## COMUNE DI PIOSSASCO

**VARIANTE STRUTTURALE del P.R.G.C. n. 1**  
ai sensi del art. 17, comma 4,  
della L.R. n. 56 del 05.12.1977 e s.m.i.

**PROGETTO DI VARIANTE STRUTTURALE N° 2**

**OGGETTO:**  
**AGGIORNAMENTO DEL QUADRO DEL DISSESTO**  
**IN REGIONE DOIS**

**Estratto Figura 1, dalla  
"Relazione tecnica inerente la richiesta di modifica della fascia  
di 'Classe 3a' relativamente ad un tratto del corso d'acqua irriguo  
denominato 'Bealera del Dois'"**  
(documentazione prodotta dal richiedente)

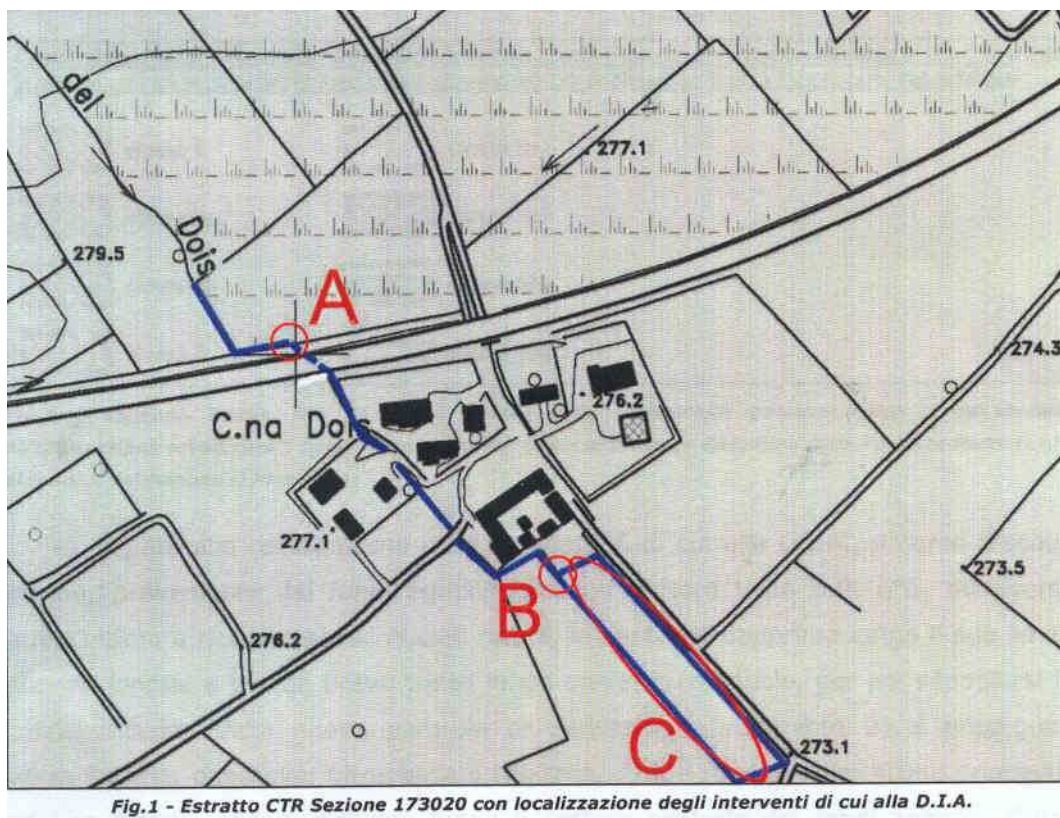
Il reale tracciato del canale corrisponde effettivamente a quello riportato in fig. 1, con la precisazione che il tratto in attraversamento dell'area insediata risulta tombato.

Nel punto A di fig. 1, indicante l'imbocco dell'opera idraulica di attraversamento del rilevato della S.P. n° 6, è prevista l'installazione di una saracinesca a regolazione manuale.

Nel punto B di fig. 1, indicante la derivazione di un ramo irriguo secondario scorrente a fianco della strada, è prevista l'installazione di una paratoia mobile a regolazione manuale.

Con la lettera C in fig. 1 è infine indicato un intervento di manutenzione straordinaria, che viene qui più precisamente qualificato come un necessario intervento di pulizia e calibrazione, con efficacia di adeguamento e regolarizzazione delle sezioni di deflusso dei canali irrigui principale (paratoia B chiusa) e secondario (paratoia B aperta), da estendersi all'intero tratto di proprietà.

L'installazione di una paratoia mobile di regolazione manuale della portata di derivazione nel ramo irriguo secondario (posizione B) è giudicato un intervento necessario al fine di individuare il ramo irriguo principale da sottoporre a fasciatura di rispetto.

Preso atto dell'avvenuta installazione della saracinesca in posizione A) (D.I.A. N° 100/2010, comunicazione di fine lavori del 08/07/2010), si ritiene che l'istanza presentata possa essere accolta.

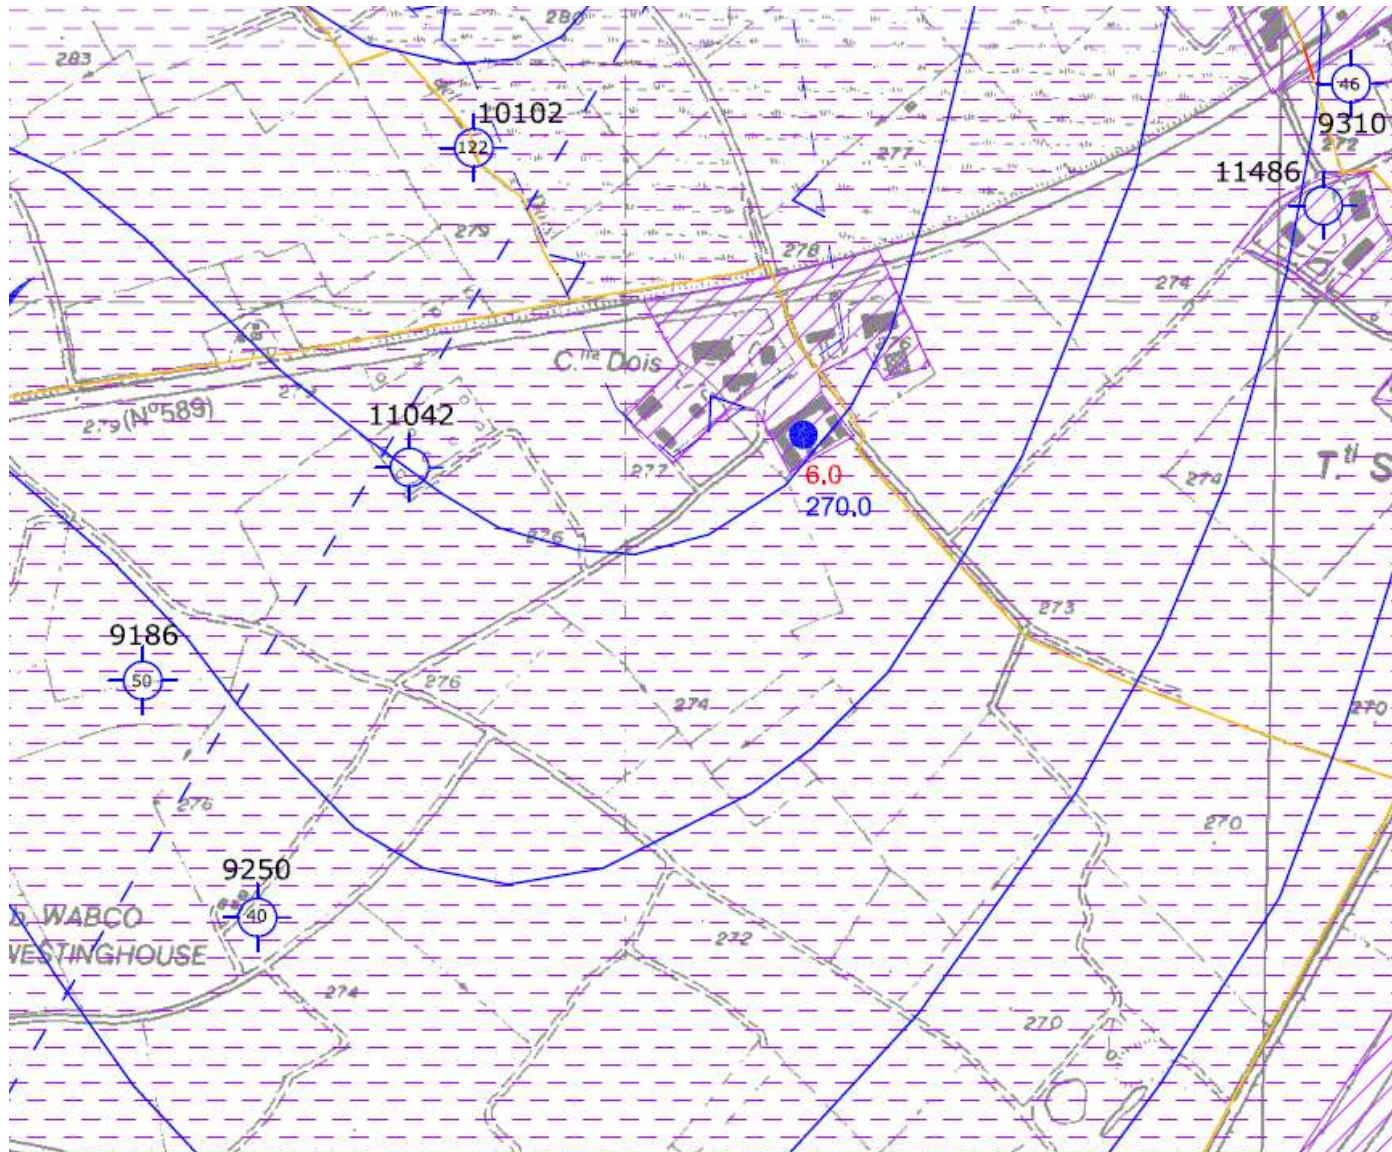
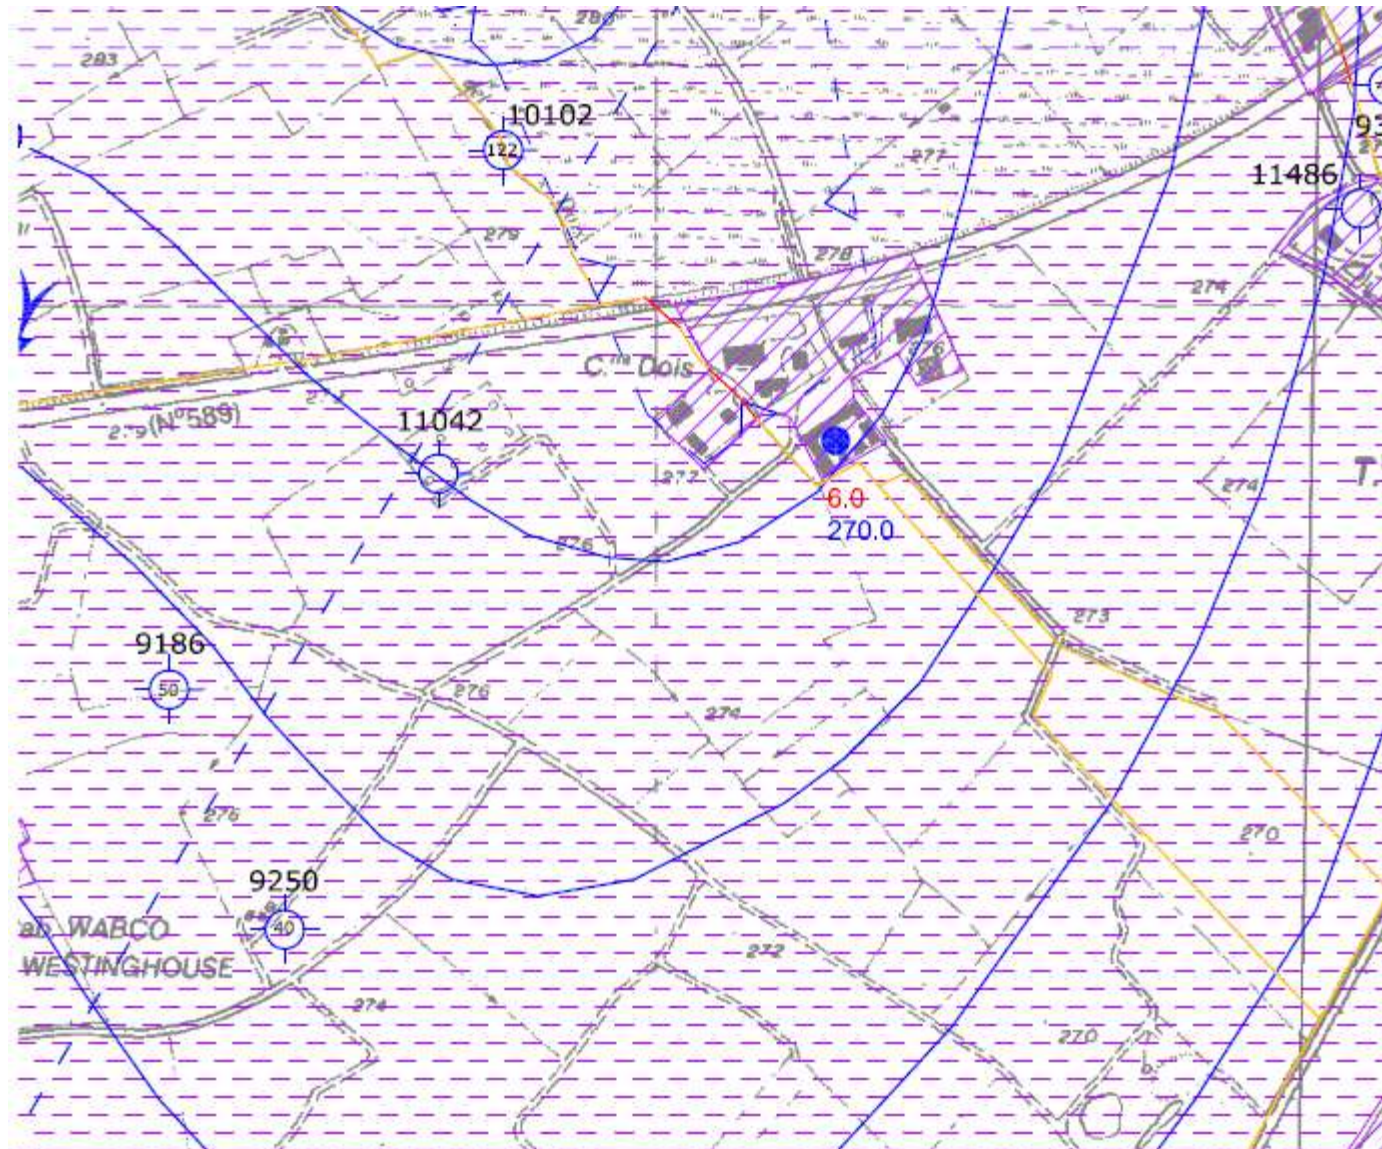
- Tavola n° 4 *Carta Geoidrologica*:  
rettifica del tracciato della Bealera del Dois, con rappresentazione di due nuovi tratti intubati,  
come dagli allegati estratti cartografici, versioni attuale e variata.

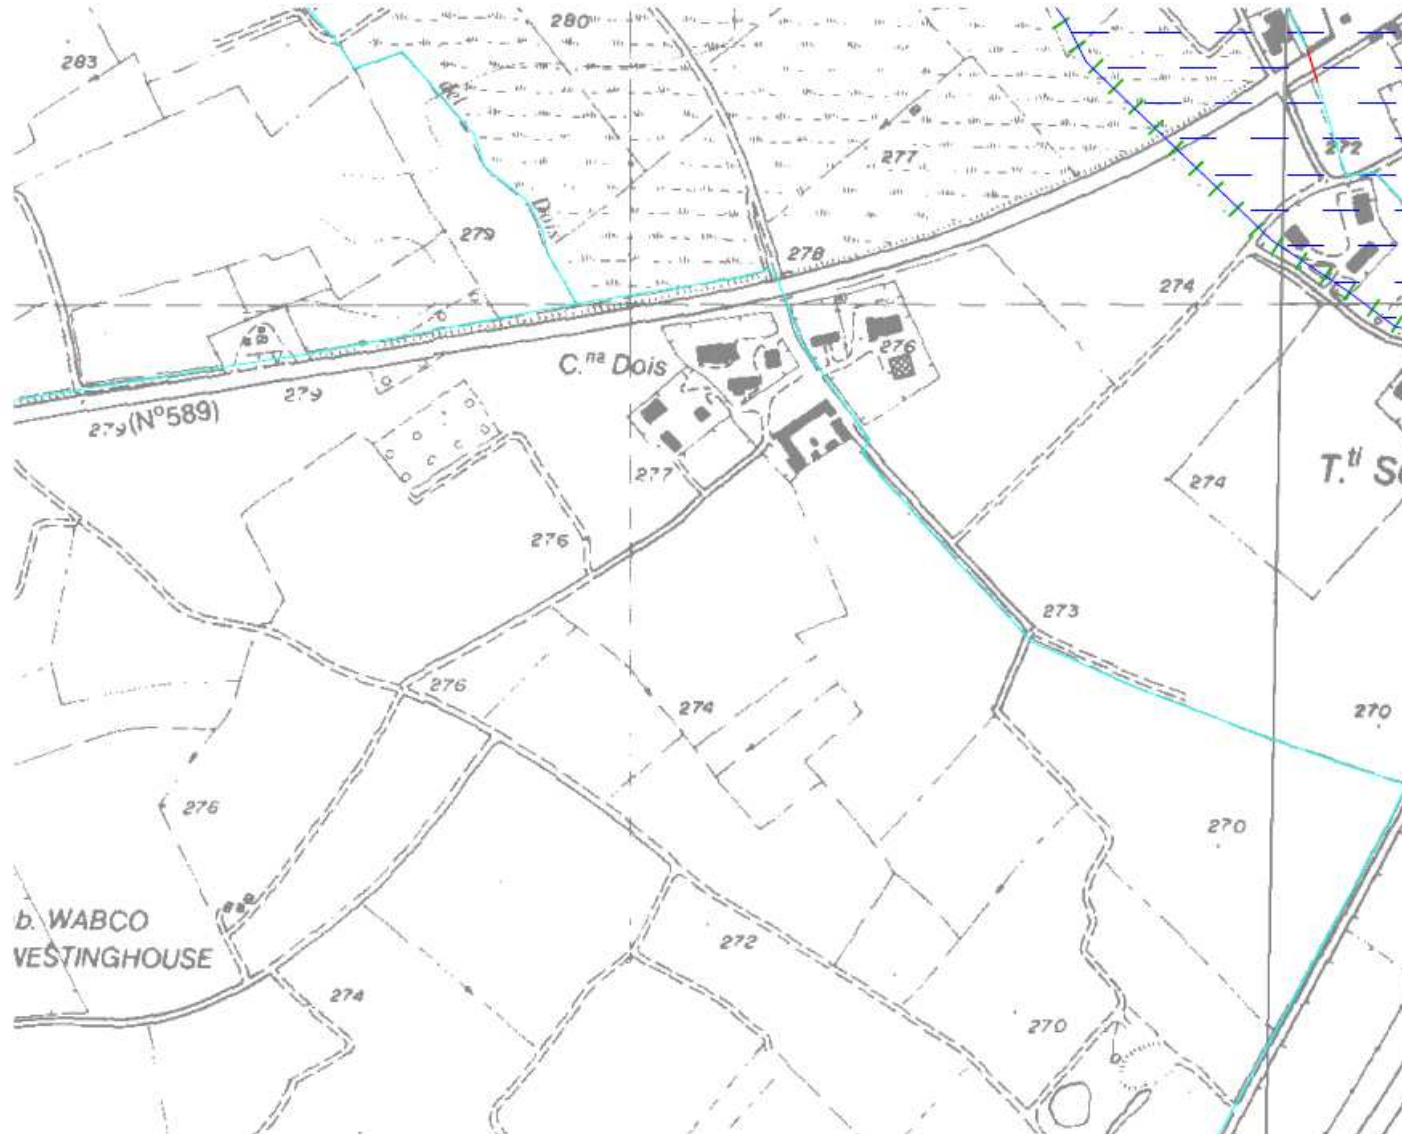
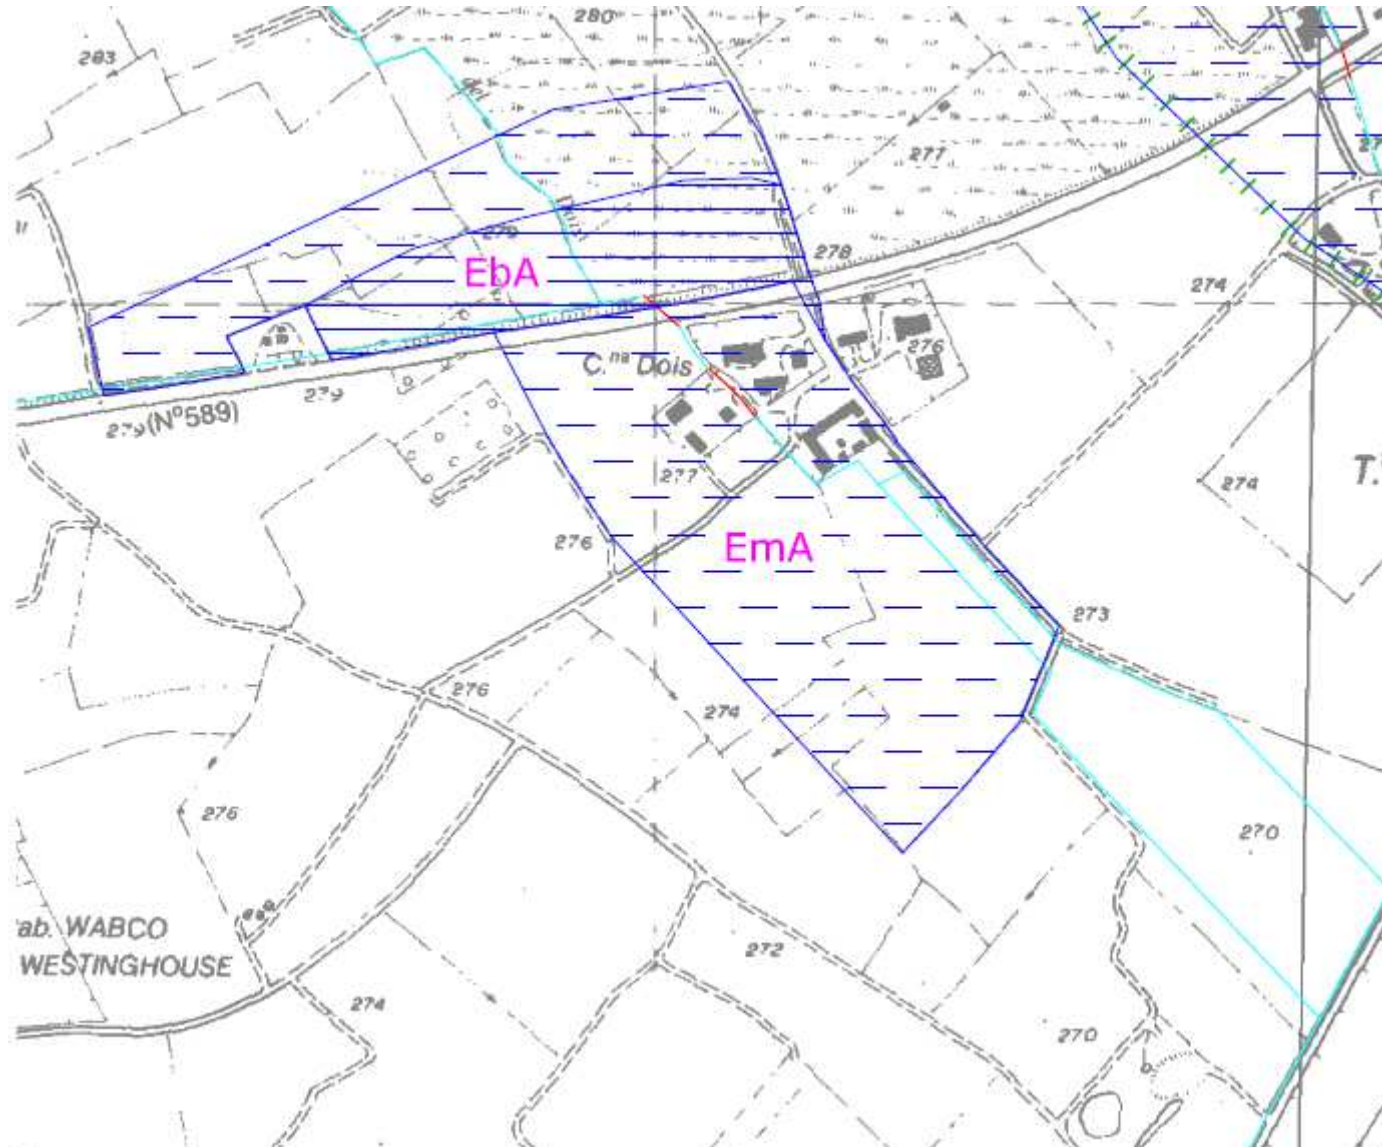
- Tavole n° 2 *Carta Geomorfologica* e n° 7 *Carta di Sintesi della Pericolosità Geomorfologica e dell'Idoneità all'Utilizzazione Urbanistica*:  
delimitazione dei nuovi fenomeni alluvionali areali verificati:  
- ambiti di classe Eba-Ema a monte della S.P. n° 6;  
- ambiti di classe Ema a valle della S.P. n° 6;  
come dagli allegati estratti cartografici, versioni attuale e variata.

**ESTRATTO DALLA TAVOLA N° 7 DI PRGC "CARTA DI SINTESI" – *Versione variata, scala 1:5.000***

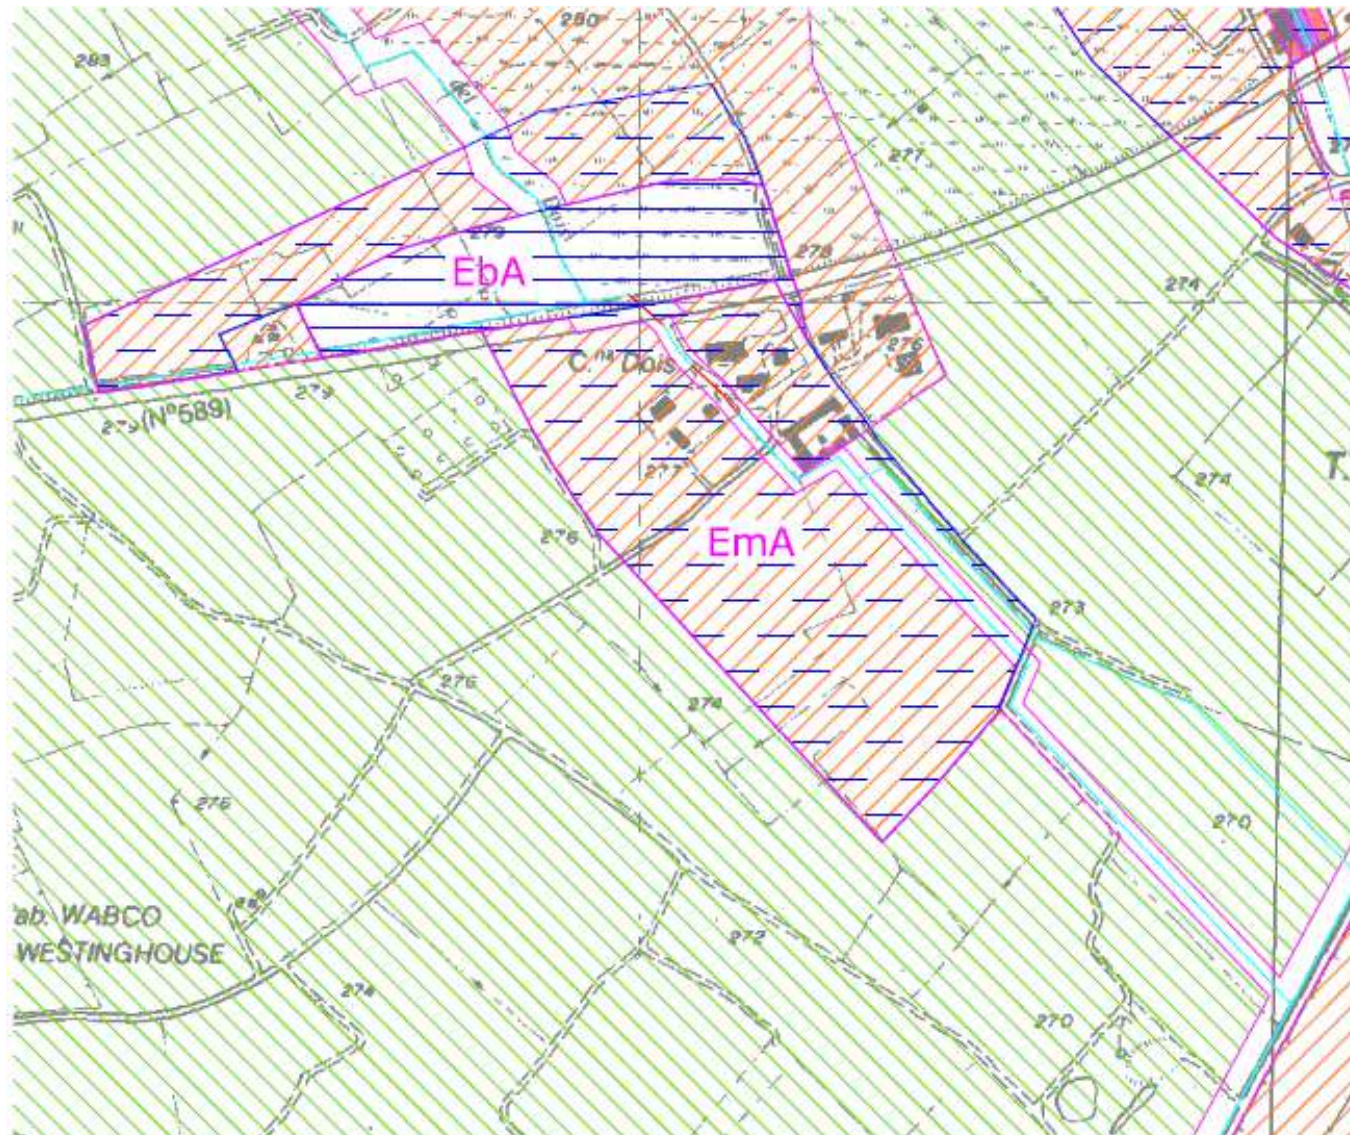
- Tavola n° 7 *Carta di Sintesi della Pericolosità Geomorfologica e dell'Idoneità all'Utilizzazione Urbanistica*:  
revisione degli ambiti di pericolosità geomorfologica:  
- riduzione delle fasce di pertinenza inedificabili della Bealera del Dois: solo sul tratto a valle della S.P. n° 6, esse sono ridotte all'ampiezza di 5 metri misurata dai cigli di sponda;  
- delimitazione di nuovo ambito di classe IIIa, in congruenza con il dissesto di classe Eba a monte della S.P. n° 6;  
- delimitazione di nuovo ambito di classe IIa, in congruenza con il dissesto di classe Ema a monte della S.P. n° 6;  
- ridelimitazione dell'ambito di classe IIa, in congruenza con il dissesto di classe Ema a valle della S.P. n° 6;  
come dagli allegati estratti cartografici, versioni attuale e variata.
